NOTIFICAÇÃO EXTRAJUDICIAL PARA EXECUÇÃO DO CONTRATO

O Município de Maetinga, representado, por seu responsável técnico o engenheiro, Clebem da Silva Santos, através do presente, NOTIFICA a empresa BRT CONSTRUTORA LTDA, na pessoa de seu Representante Legal, Wendel de Novais Brito, referente à execução do objeto: Pavimentação asfáltica das Ruas: Rua Marcionílio Pereira Lima, Tv Osvaldo Gonçalves Aguiar - Trecho 1, 2 e 3, Rua Rafael Chiachio, Avenida Glauber Silva Barros e Avenida Projetada - Trecho 1 e 2, zona urbana de sobredita municipalidade, nos seguintes termos:

Interessado: Prefeitura Municipal de Maetinga**Assunto:** Retorno de vistoria técnica - CV 096/2021

•Rampas

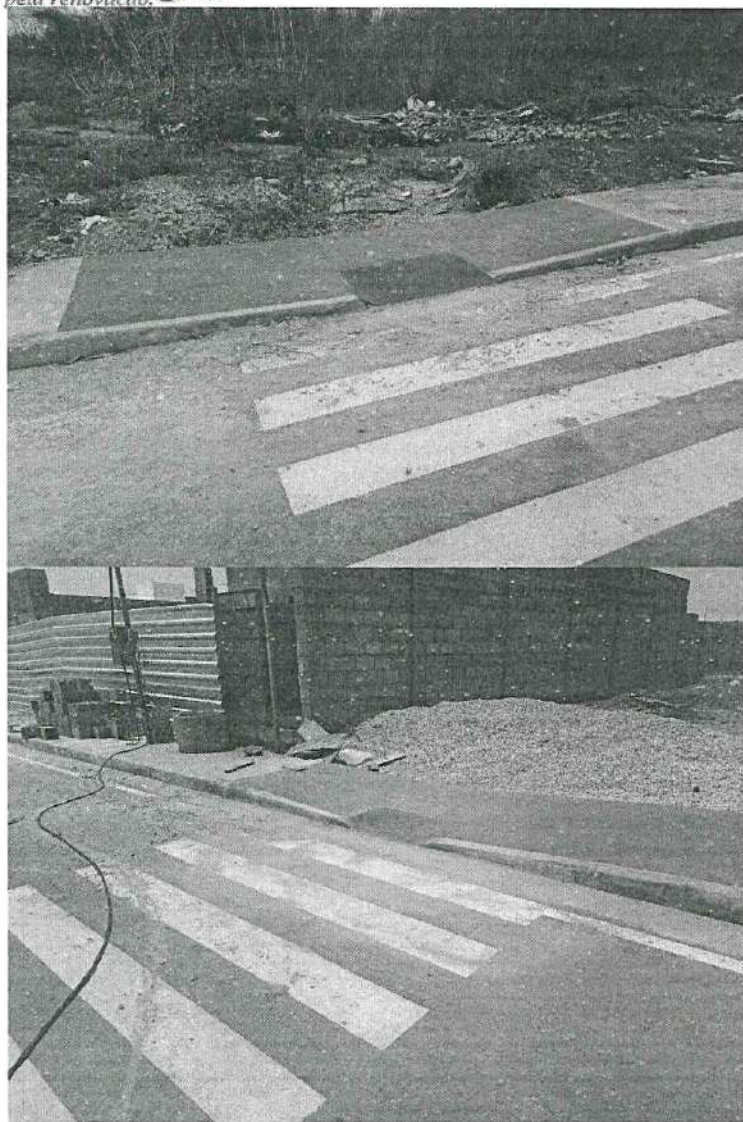
A empresa fez a pintura das rampas, porém não atendeu a elevação do patamar central, onde foi feito o rebaixo apenas no encontro da via com o meio fio, quando o mesmo teria que ser feito em todo o patamar central. Solicitamos da empresa uma solução imediata, que faça a execução das rampas de acordo como pede o projeto, fazendo o rebaixamento total do patamar central.

•Fissuras

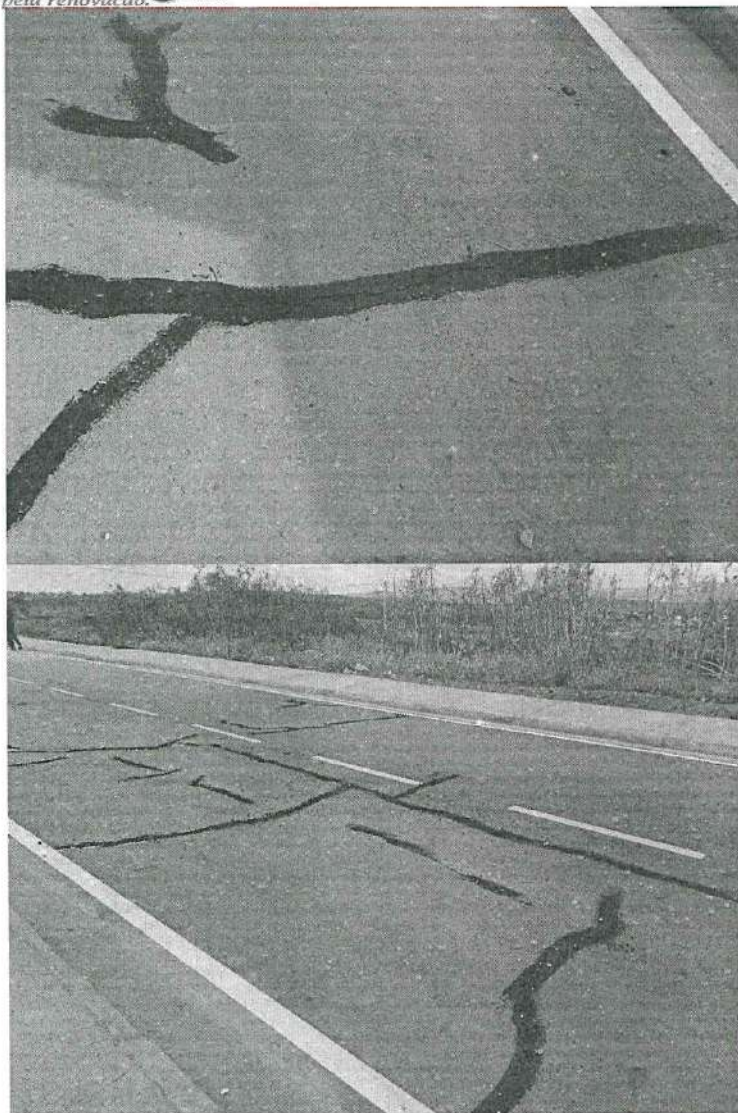
Referente as fissuras no pavimento asfáltico, a empresa refez o serviço nos pontos citados, de forma que não atendeu a resolução do problema, tanto na qualidade do serviço quanto o acabamento superficial da via, como mostra relatório fotográfico em anexo. Exigimos da empresa que seja feito um serviço de qualidade, de maneira correta, com material e equipamento adequado para o tipo de serviço.

Foto 06 - Tv. Osvaldo Gonçalves Aguiar - Trecho 3 (Próximo à estaca 05 e 06)

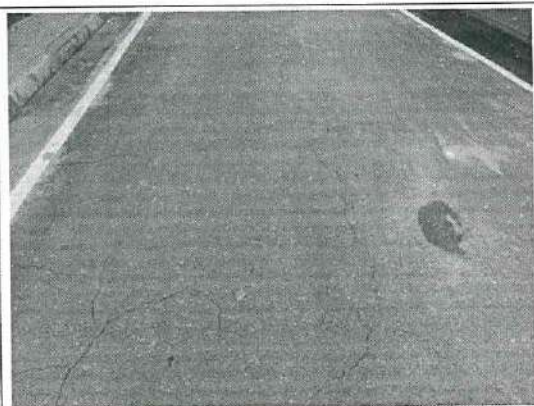
- Fotos 1, 2, 3 e 4 demonstrando as rampas executadas fora do especificado;
- Fotos 5, 6, 7 e 8 demonstrando os trechos pontuais das fissuras identificadas nas vias;
- Fotos 9, 10 referente ao passeio não executado na Avenida Projetada — Trecho 1.
